TRIBUNAL REGIONAL ELEITORAL DO PARANÁ

FÓRUM ELEITORAL ALTÔNIA

Relatório de vistoria técnica da edificação

Elaboração de relatório de vistoria técnica do Fórum Eleitoral de Altônia

Imagem 5 – Área externa.

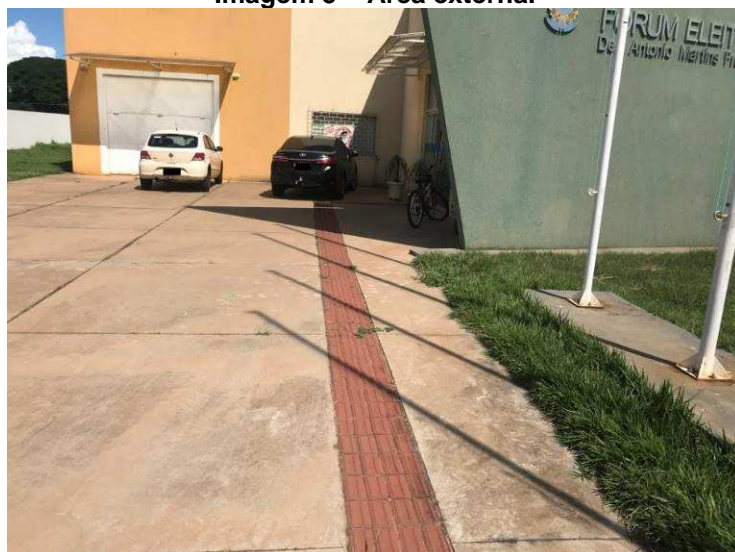
Nota-se na Imagem 5 que o pátio não possui vagas demarcadas e reservadas para PCD e pessoas idosas, devendo ser providenciada a pintura e a instalação da placa vertical, seguindo as recomendações da NBR 9050/2015 e a Lei nº 10.741 de Outubro de 2003. Faz-se necessário estender o piso existente para readequar as vagas.

Imagem 6 – CAE sem acessibilidade.

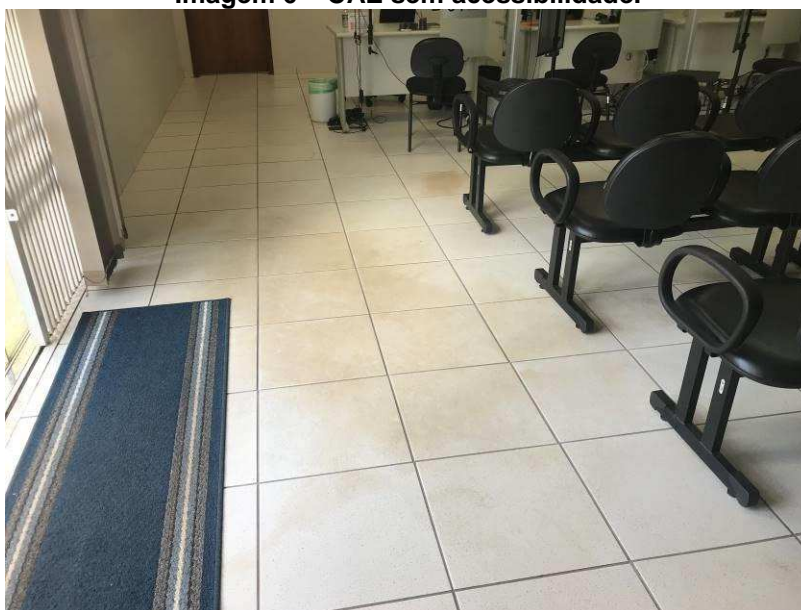
O interior da CAE não possui acessibilidade, como pode ser verificado na Imagem 6. Além disso, nota-se que o piso está manchado.

Imagem 8 – Porta BWC adaptado.

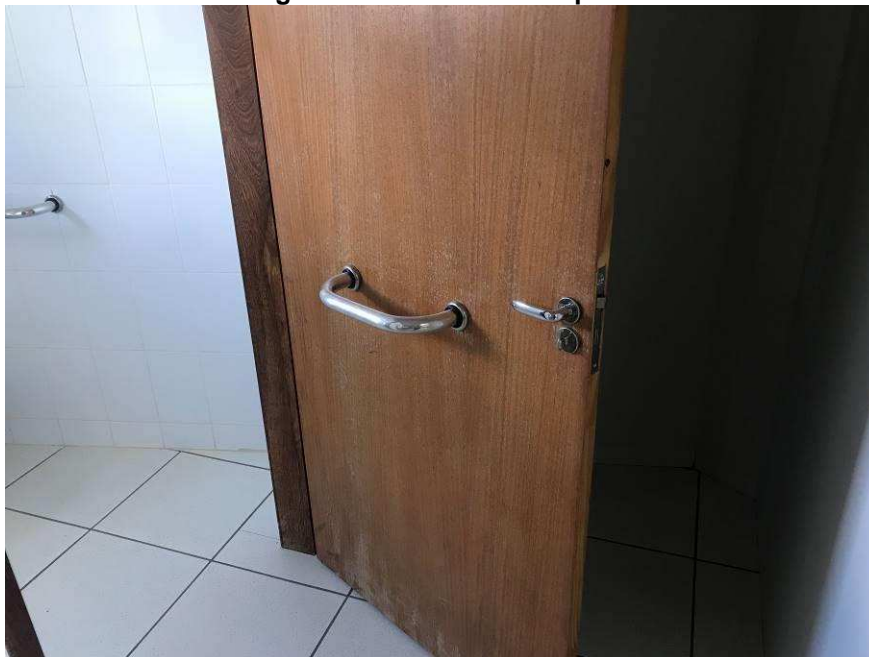
A Imagem 8 evidencia a porta de entrada de um dos banheiros adaptados, nota-se que não existe revestimento resistente a impactos e a barra está posicionada de forma incorreta, além de não possuir as dimensões necessárias estabelecidas pela NBR 9050/2015, devendo ser substituídas.

Os furos existentes devem ser reparados e a porta deve ser pintada novamente. A maçaneta deve ser substituída.
